<b>CONCEPTO TÉCNICO SOBRE NECESIDAD DE ESTUDIOS DETALLADOS DE AMENAZA Y RIESGO POR FENOMENOS DE REMOCIÓN EN MASA DENTRO DEL TRÁMITE DE LICENCIA URBANÍSTICA</b>	Código:	GPR-FT-10
		Versión:	04
		Fecha de revisión:	21/06/2011

1.1 CONCEPTO TÉCNICO No.	CT-7801
1.2 ÁREA:	Análisis y Mitigación de Riesgos
1.3 COORDINACIÓN:	Estudios y Conceptos Técnicos
1.4 REFERENCIA CRUZADA RADICADO FOPAE:	2014ER17034
1.5 RESPUESTA OFICIAL No.	RO-73906

2.1 SOLICITANTE:	Curaduría No 5
2.2 PROYECTO:	"Vivienda de 3 pisos"
2.3 LOCALIDAD:	4. San Cristóbal
2.4 UPZ:	34 - 20 de Julio
2.5 BARRIO O SECTOR CATASTRAL:	Barrio Montebello
2.6 DIRECCIÓN:	Calle 27 Sur No 1B-33 (*)
2.7 CHIP:	AAA0002LMBS (*)
2.8 MANZANA CATASTRAL:	05
2.9 PREDIO CATASTRAL:	77
2.10 ÁREA (Ha):	0.0125 (*)
2.11 FECHA DE VISITA: FECHA DE EMISIÓN:	Septiembre 18 de 2014 Octubre 21 de 2014

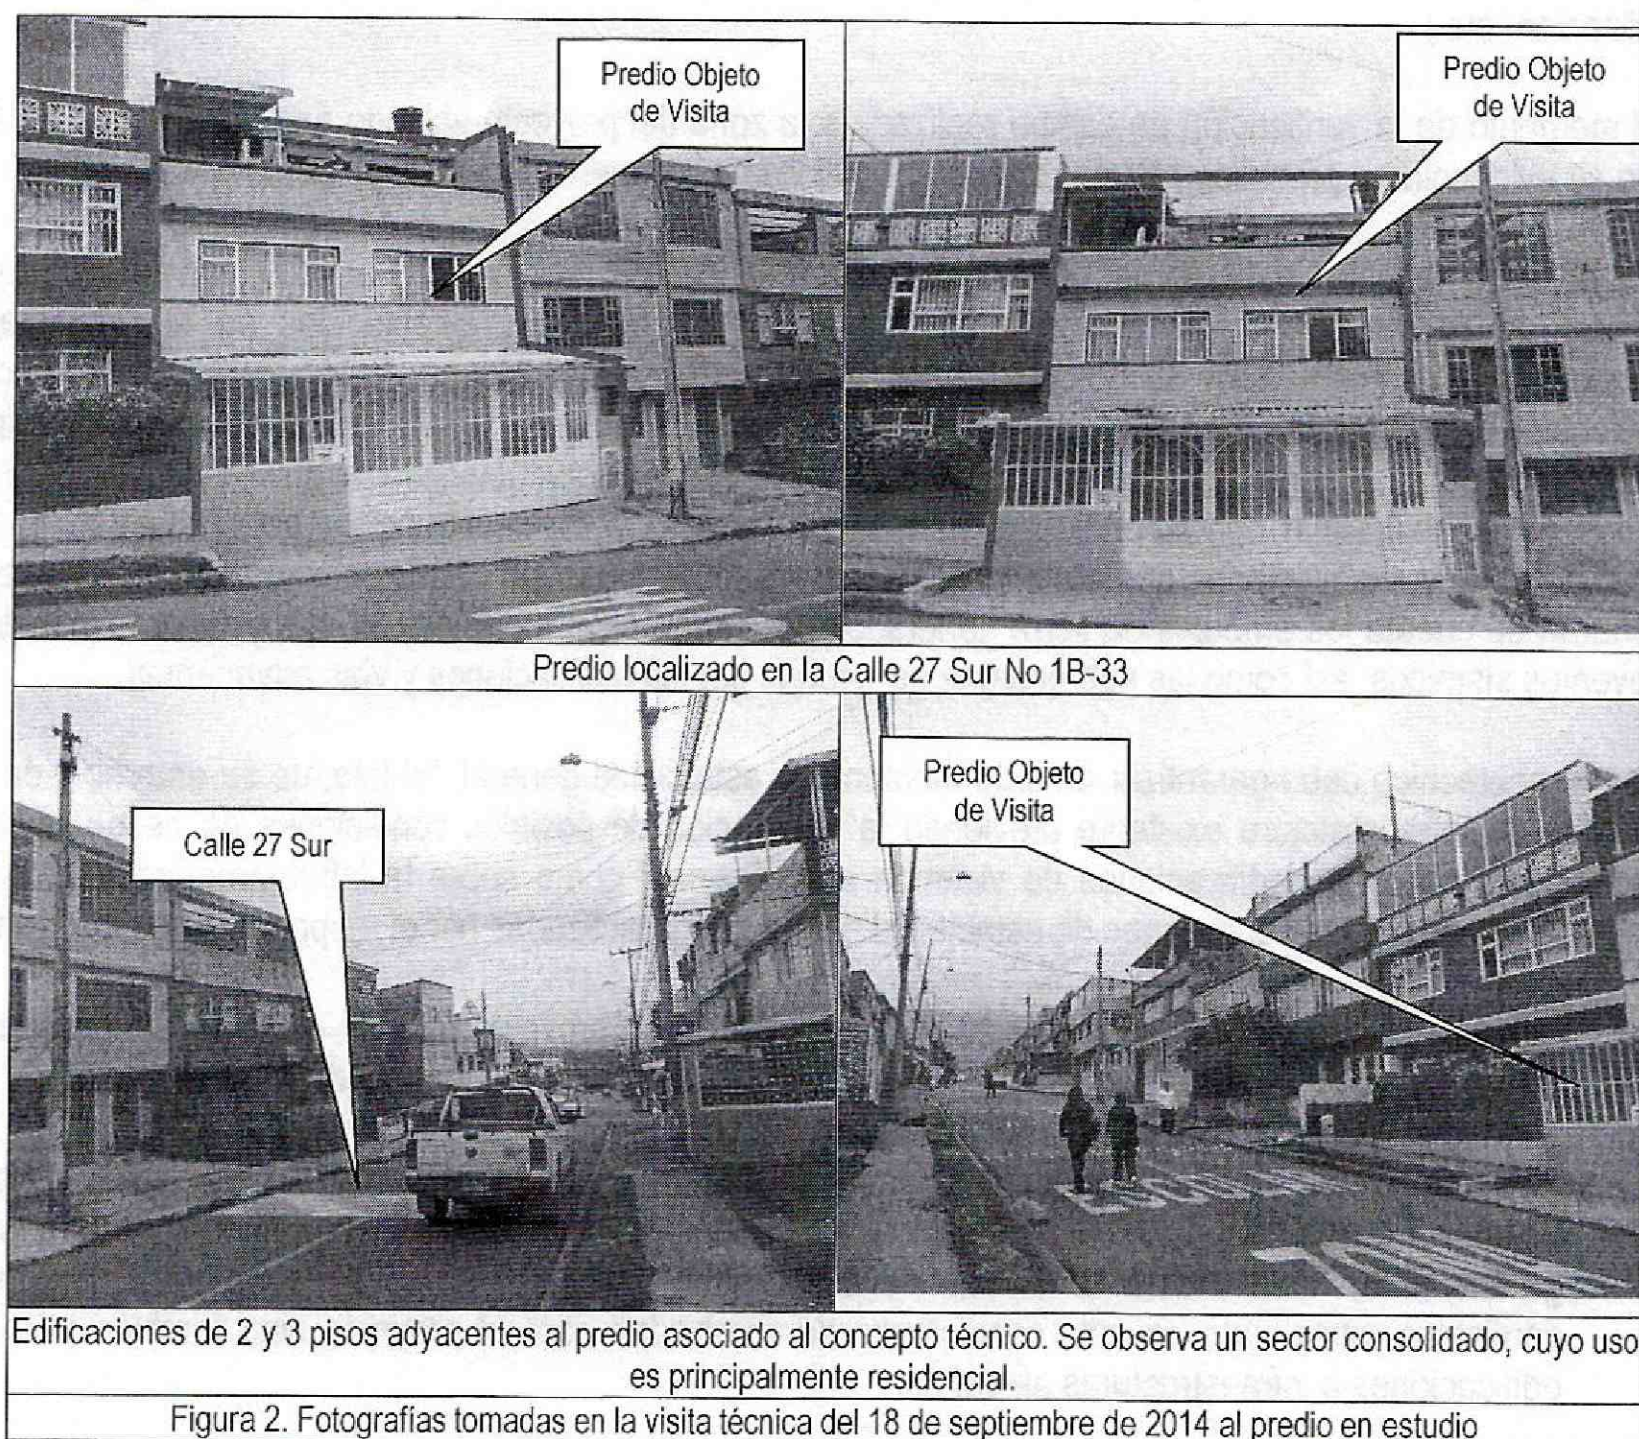
De acuerdo a la inspección visual realizada al momento de la visita técnica, se identificó que sobre el predio de la Calle 27 Sur No 1B-33, Localidad San Cristóbal, se emplaza una edificación de 3 niveles, concebida en mampostería parcialmente confinada. La edificación no refleja afectaciones por procesos de remoción en masa de carácter local y/o general, ya que no se encontraron evidencias de ellos en la zona de influencia del proyecto. A pesar de lo anterior, se advierte que cualquier intervención que se realice, debe tener en cuenta la presencia de la infraestructura aledaña, por lo que el responsable del proyecto debe garantizar en todo

momento la estabilidad general del lote y su entorno, lo anterior enmarcado en el Artículo 32 del Decreto Distrital 172 de 2014 y de conformidad con el Artículo 42 de la Ley 1523 de 2012. (Ver Figura 2).
